## RAPPORT INITIAL DE CONTROLE TECHNIQUE

### Rénovation des service d'accueil au public de la Préfecture des Landes - MONT-DE-MARSAN

N° D'AFFAIRE : 2154336.1 N° CHRONO : 3	CE RAPPORT A ETE VALIDE PAR LE CHARGE D'AFFAIRE LE 20/06/2025  <b>SIGNATURE</b> ITHURRALDE Frederic	CHANTIER  26, rue Victor Hugo  40021 MONT-DE-MARSAN	 <b>OBSERVATIONS</b>
---	---	---	---

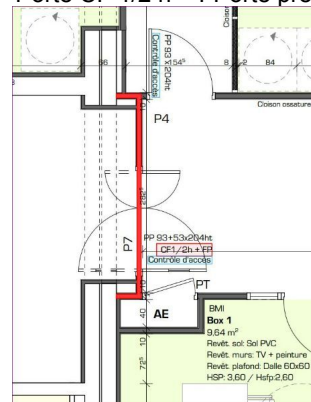
En aluminium ou acier RPT	F	<b>N°04 - 2</b> Dépose des menuiseries existantes non amianté du Rez-de-chaussée
<b>FACADES</b>		
<b>PANNEAUX SANDWICHS DE BARDAGE</b>

**EXIGENCES/LOCALISATION**
**AVIS**
**Isolement - Parc de stationnement (PE6)**
**F**
**N°E23 - 1**

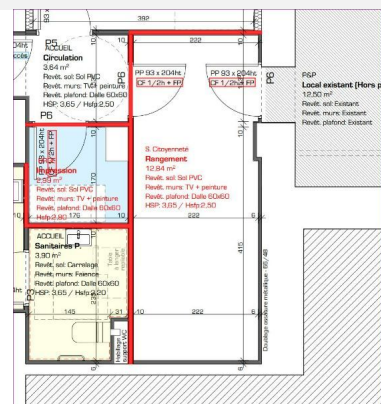
Porte CF 1/2 h + FPorte prévue pour isolement locaux contigus

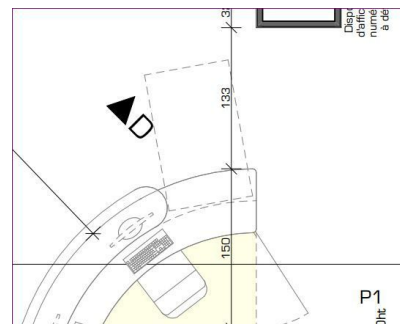
**N°E5 - 1** Faux-plafonds acoustiques prévus
